Protokol o změně díla

změnový list číslo 114

Stavba: Centrum komplexní psychiatrické péče Brno			
Objekt: Stávající Pavilon G část F			
Objednatel: Fakultní nemocnice Brno, Jihlavská 20, 625 00 Brno			
Zhotovitel: Sdružení pro Centrum komplexní psychiatrické péče Brno			
Projektant: Sdružení Psychiatrie Brno 2016 se sídlem Mlýnská 326/13, 602 00 Brno, v 10/2017, pod zakázkovým číslem 1195			
Změna: Doplnění požárních krabic pro požární klapky - požárních ventilátorů			
P O P I S	Změnu vyvolal: Projekt ; GZ		
	Popis změny: Doplnění požárně odolných krabic pro připojení ventilátorů CHUC, toto nebylo projektem řešeno ani specifikováno.		
Způsob projekčního zpracování:			
vliv změny na náklady stavby: ANO			
C E N A	ocenění změny předložil: GZ		ve formě
	náklady na změnu D.1.01 SO 01 - PAVILON G	vícepráce	méněpráce
	Příloha 01 rozpočet, položky, D.1.01.4.06-REV 01 Silnoproudá elektrotechnika - revize 01	26 850,- Kč	0,-Kč
	projekční náklady	0,-	0,-
	úprava smluvní ceny: Přípočet a odpočet D.1.01.4.06-REV 01 Silnoproudá elektrotechnika - revize 01v částí

Příloha č. 1 pro ZL 114 - Doplnění požárních krabic pro požární klapky - požárních ventilátorů

2L 114 PRÍLOHA 02.1

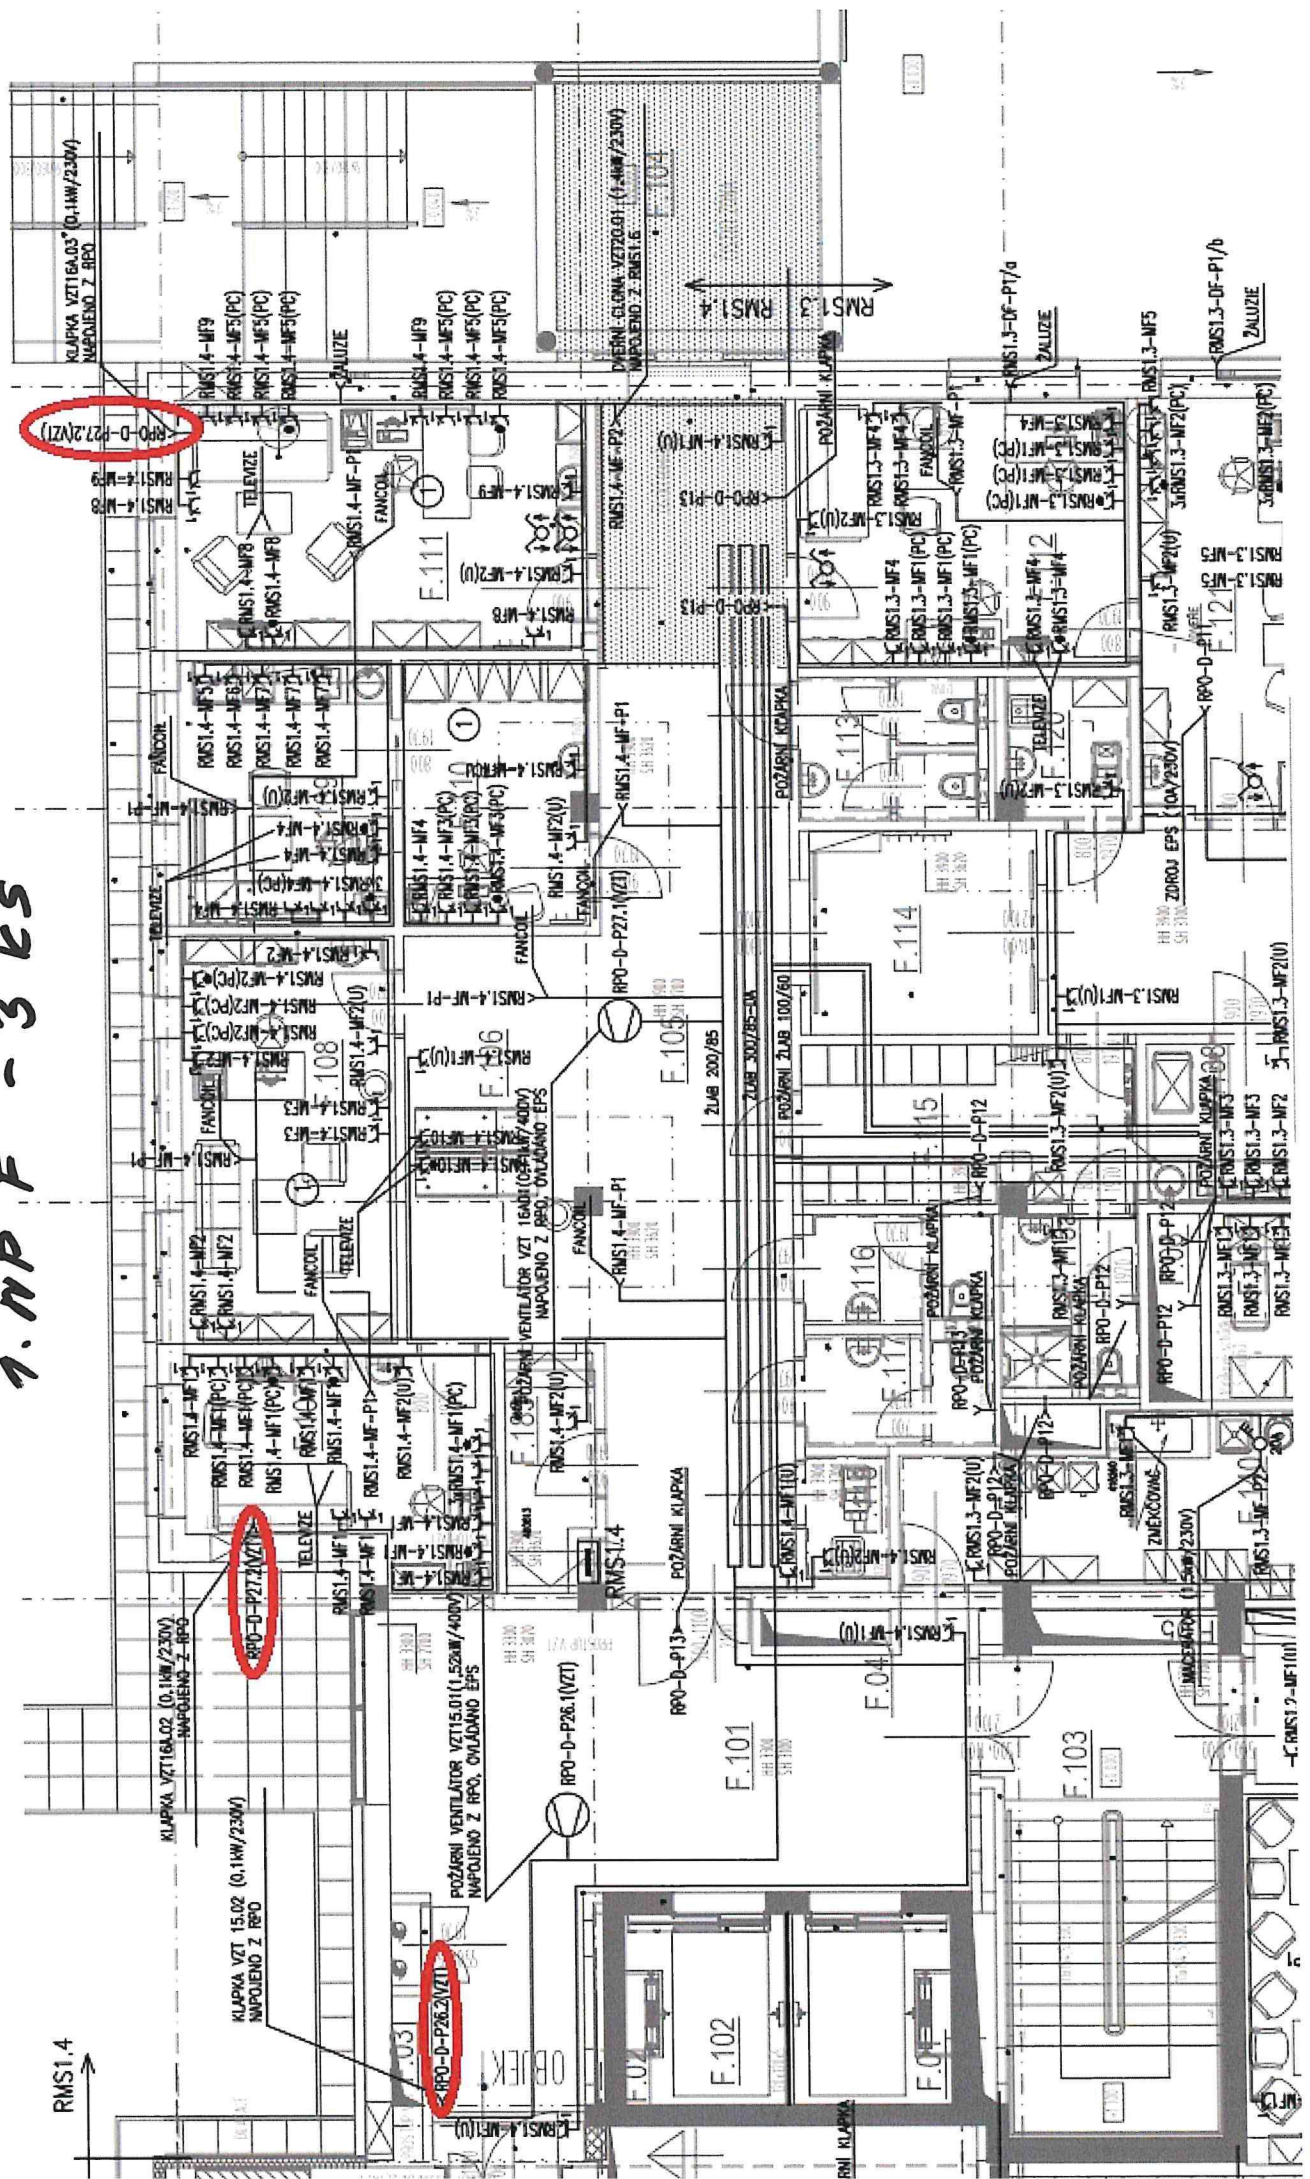
1. NP F - 3 ks

22 944 PŘÍLOHA 02.2
 RVP F - 4 LS

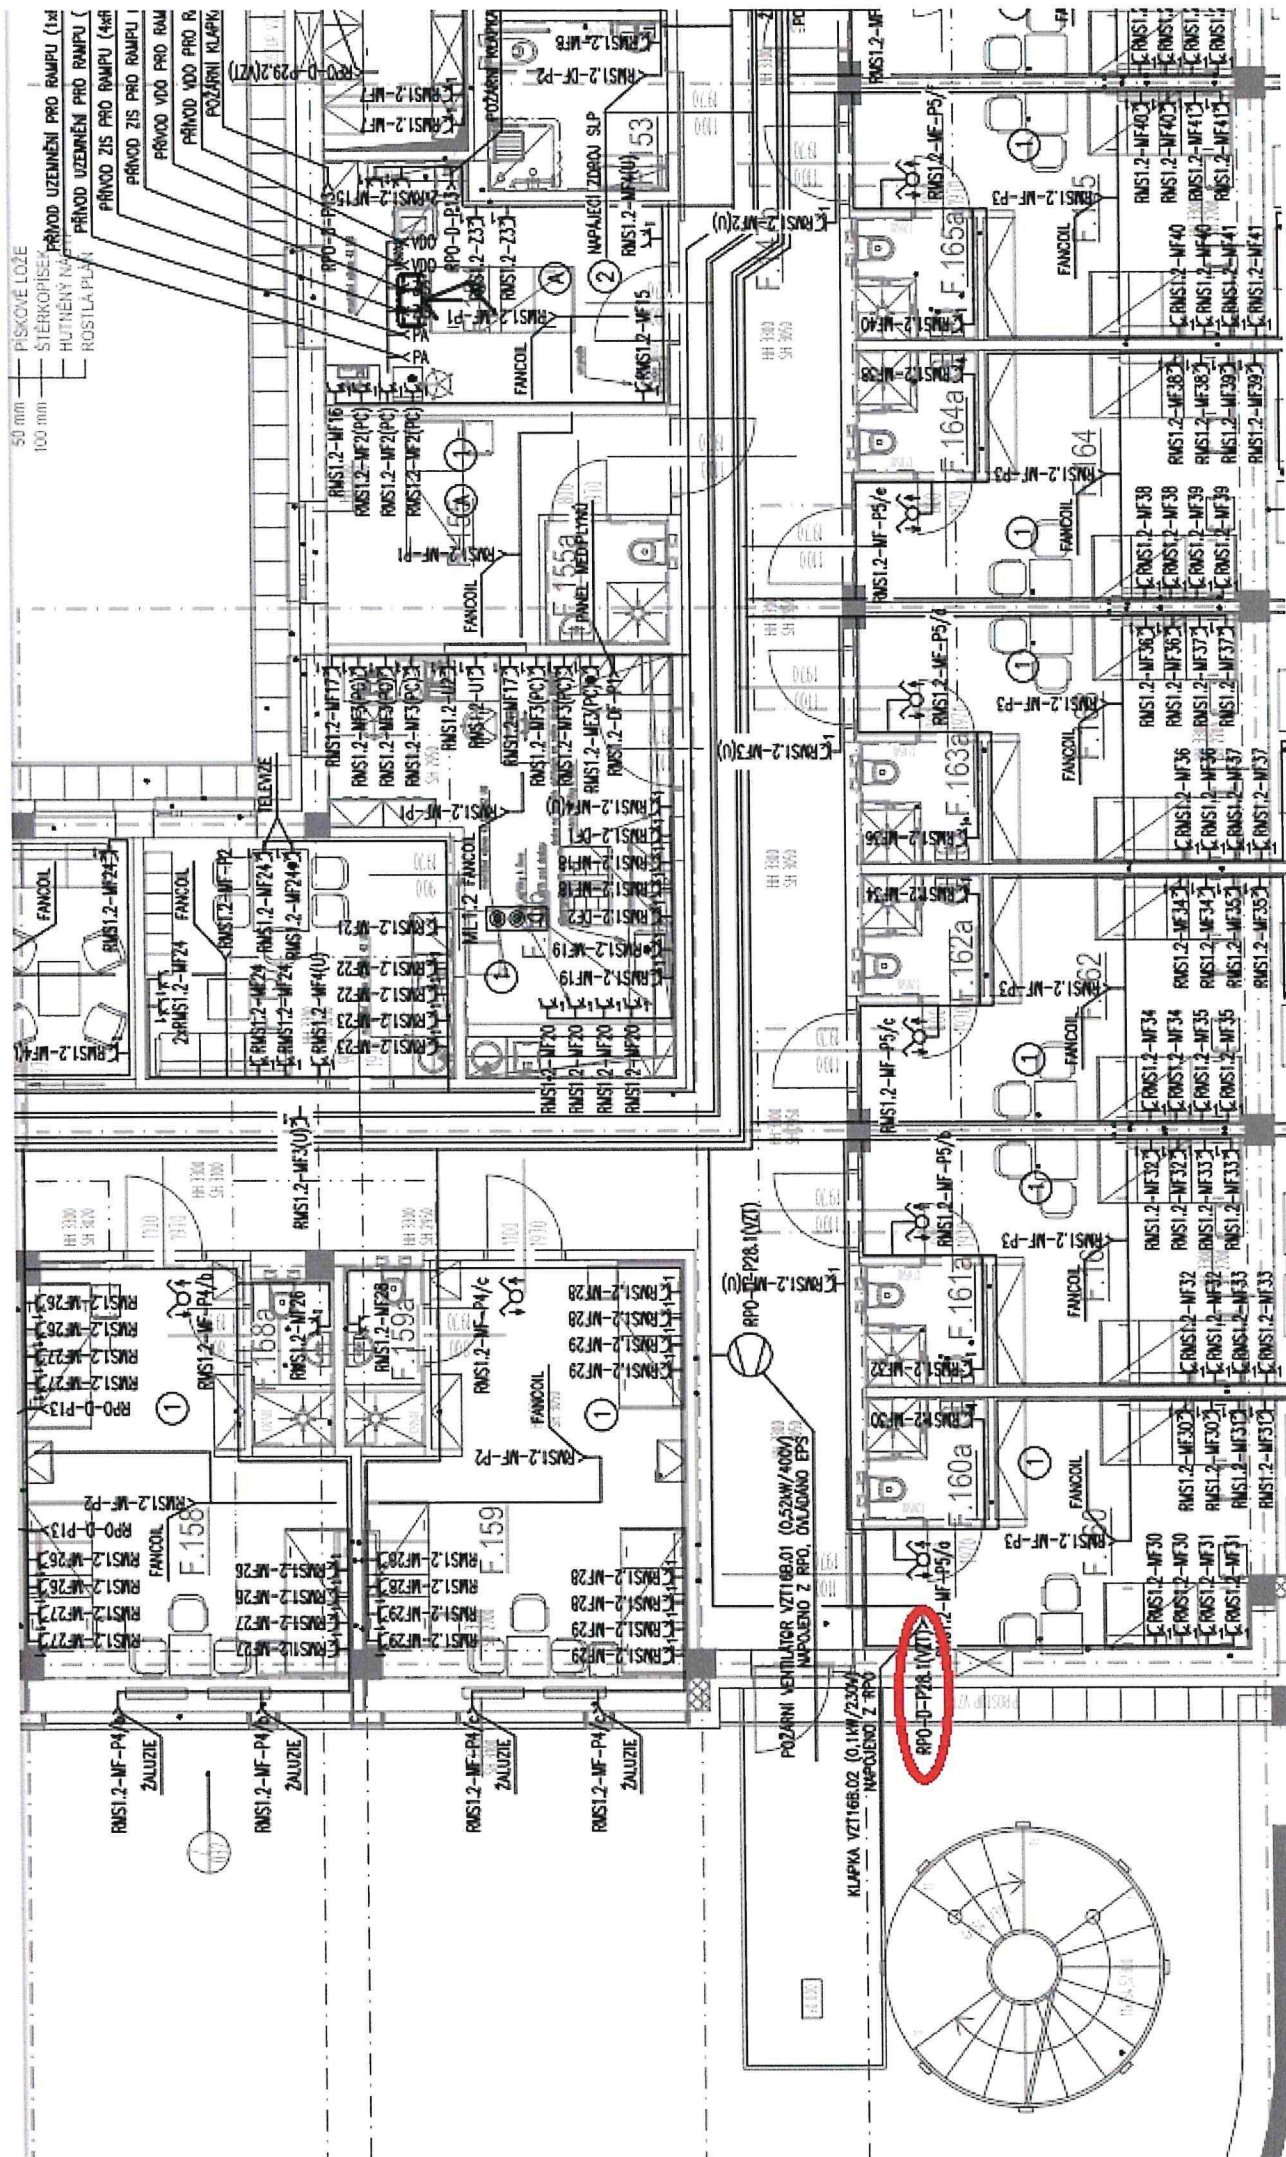
POZÁRNÍ VENTILÁTOR VZT16B.01 (0,52kW/400V)
 NÁPOJENO Z RPO, DALŠÍMĚ EPS

KLAPKA VZT16B.02 (0,1kW/230V)
 NÁPOJENO Z RPO

2L 994 PRÍLOHA 02.5

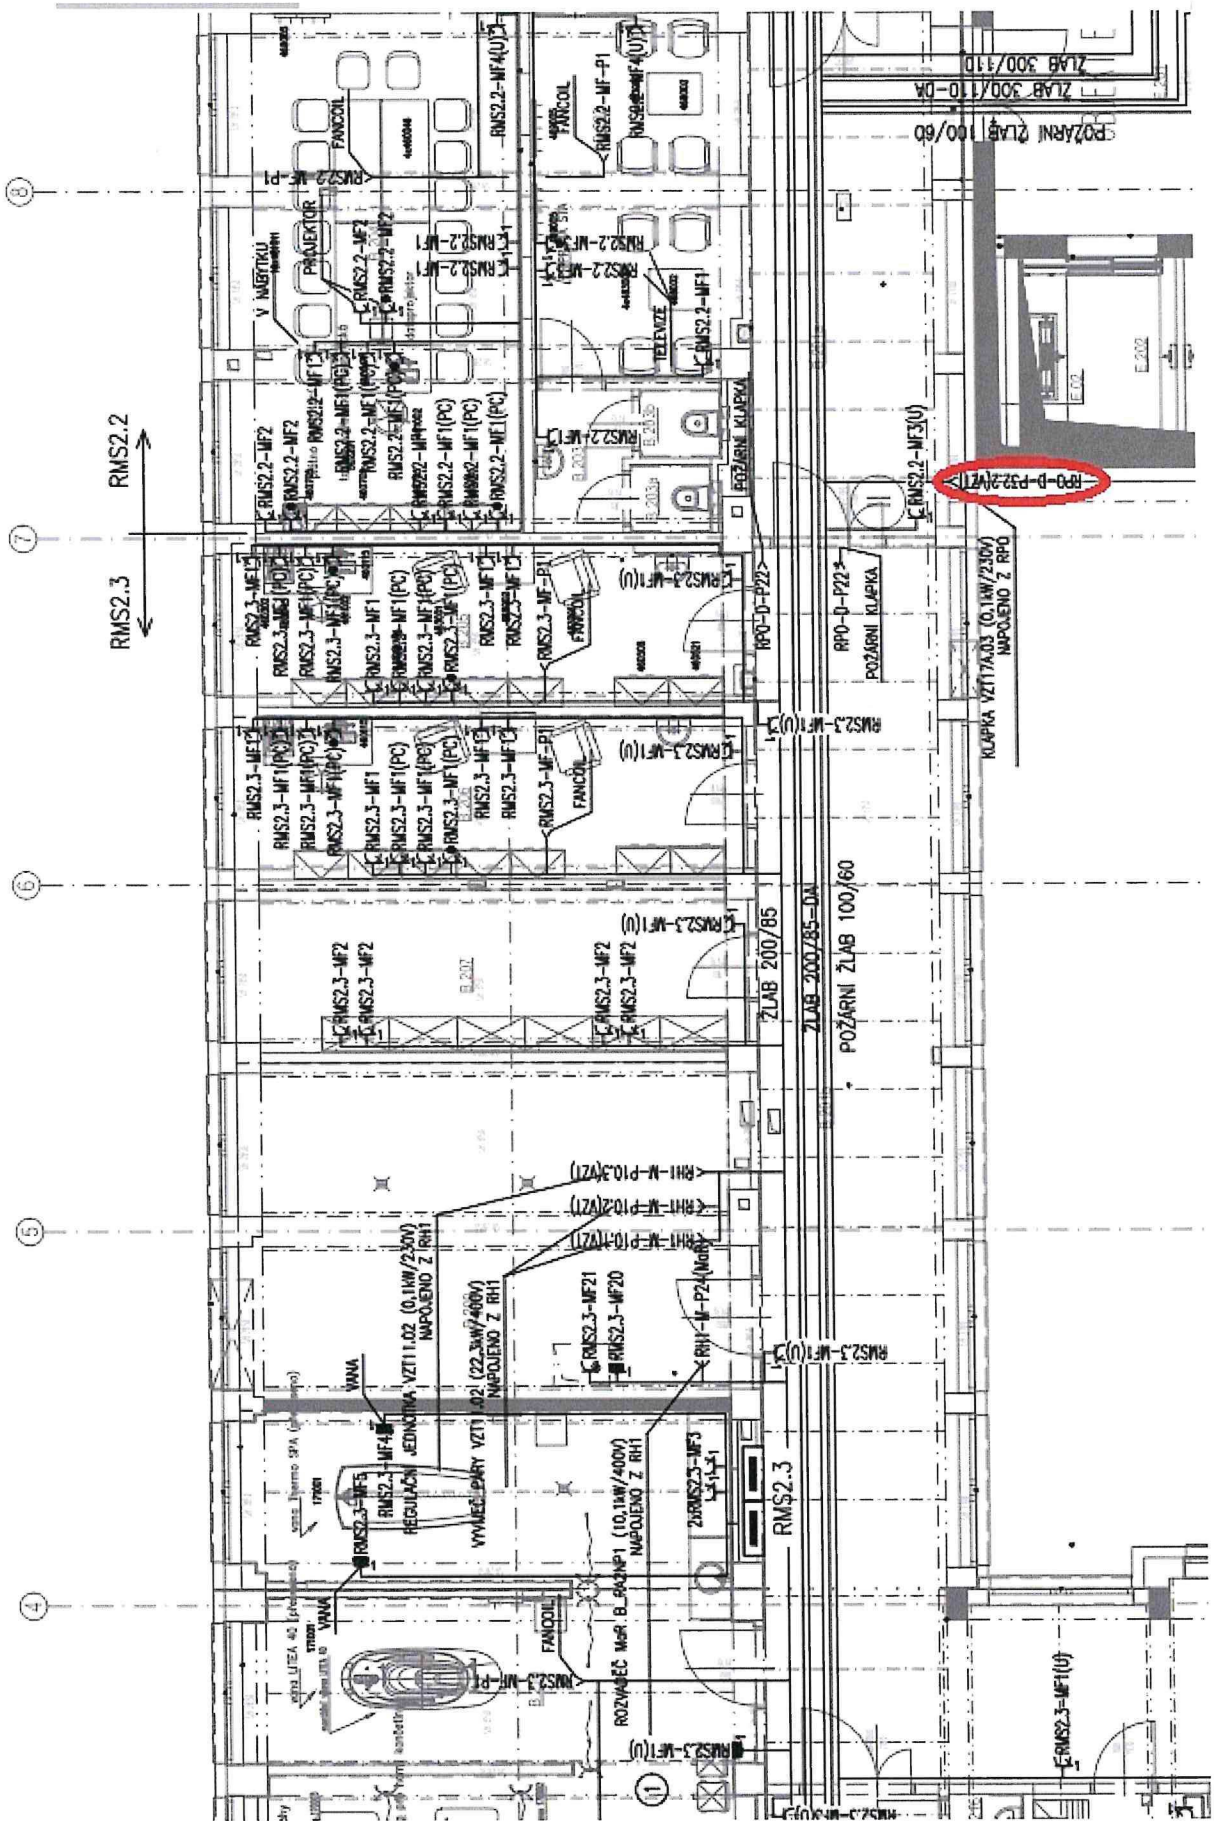
2. NP B 1 ks

ZL 174 PŘÍLOHA 02.6

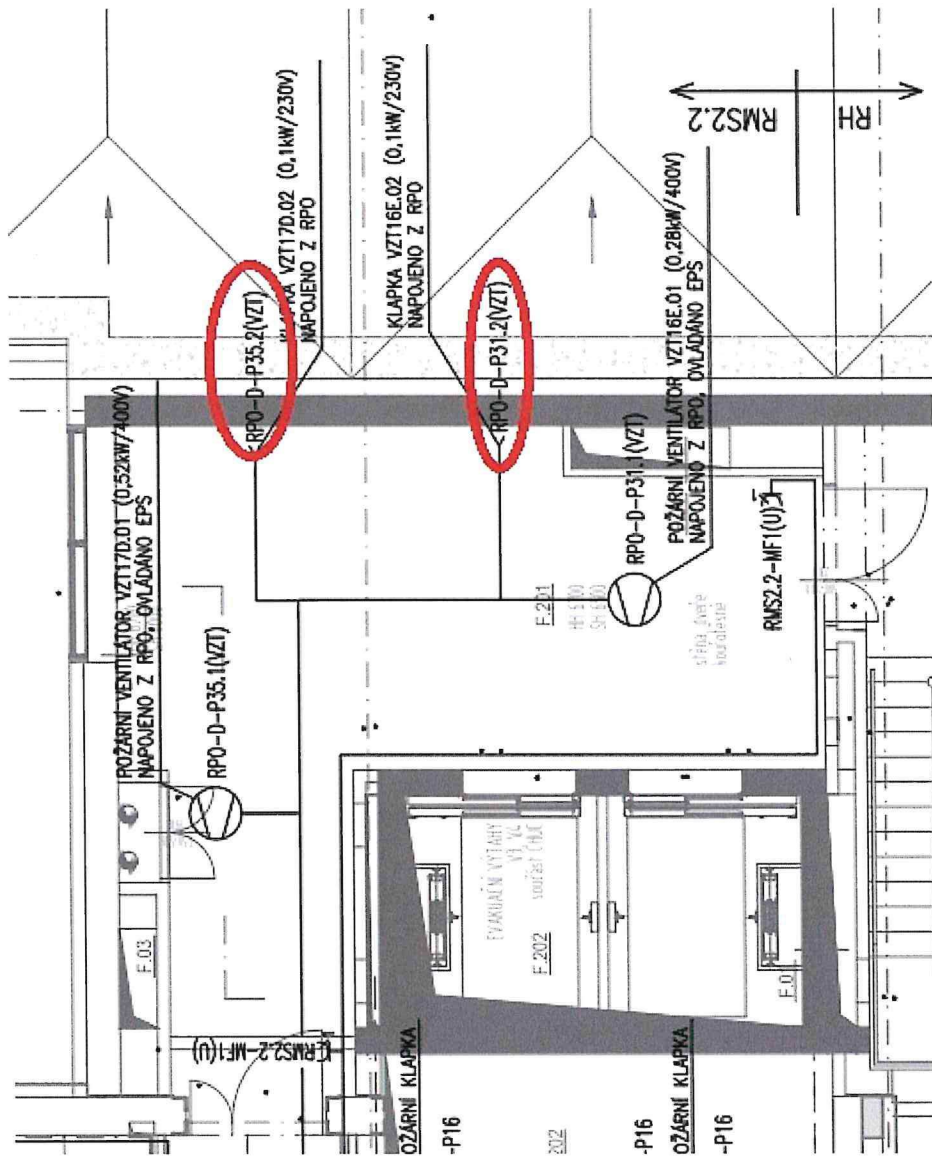
2.NP F - 2 ES

ZL 714 PRÍLOHA 02.7

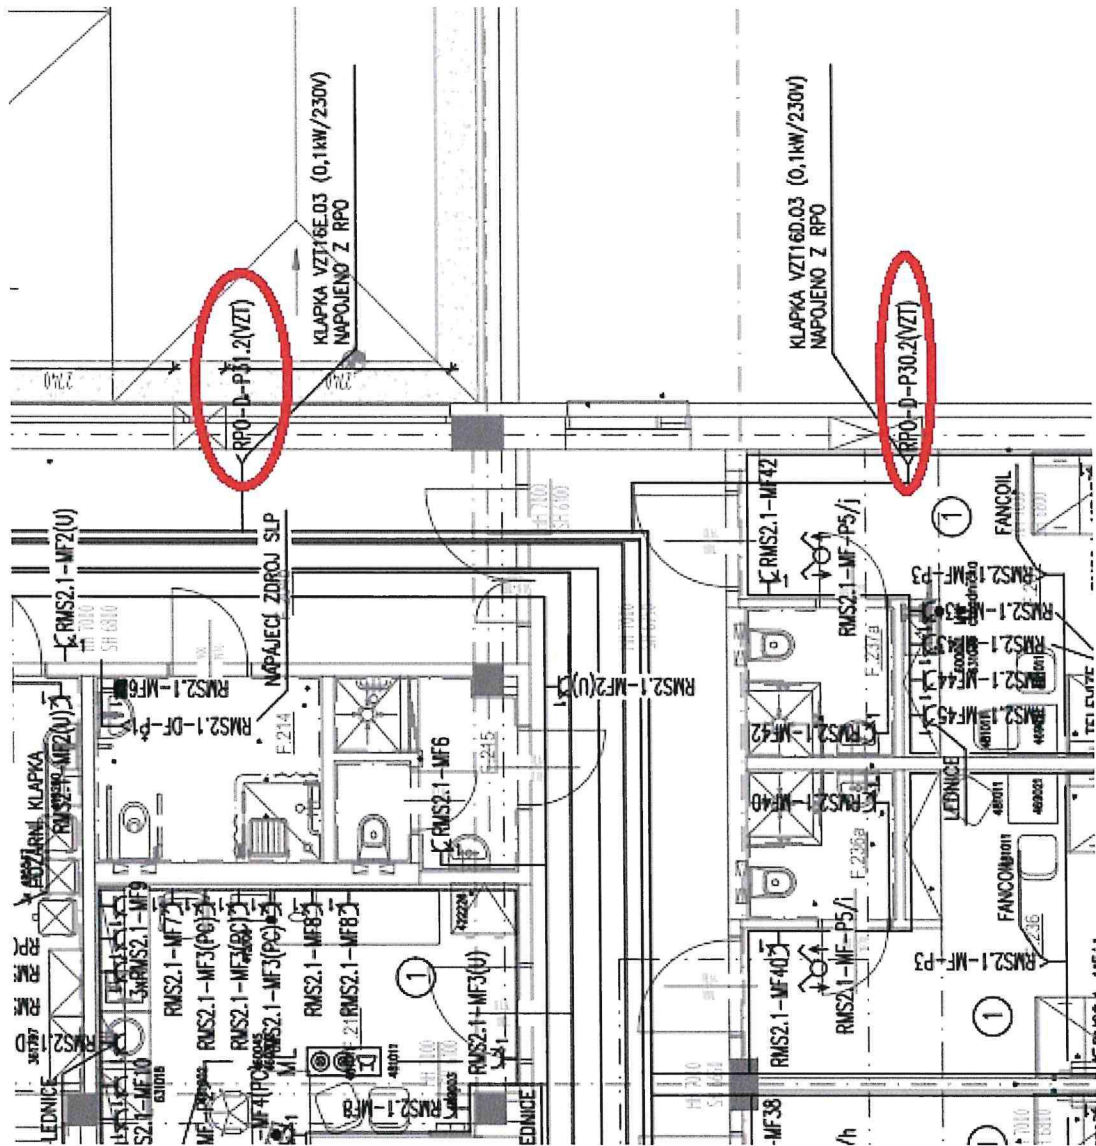
2. NP F 2 KS
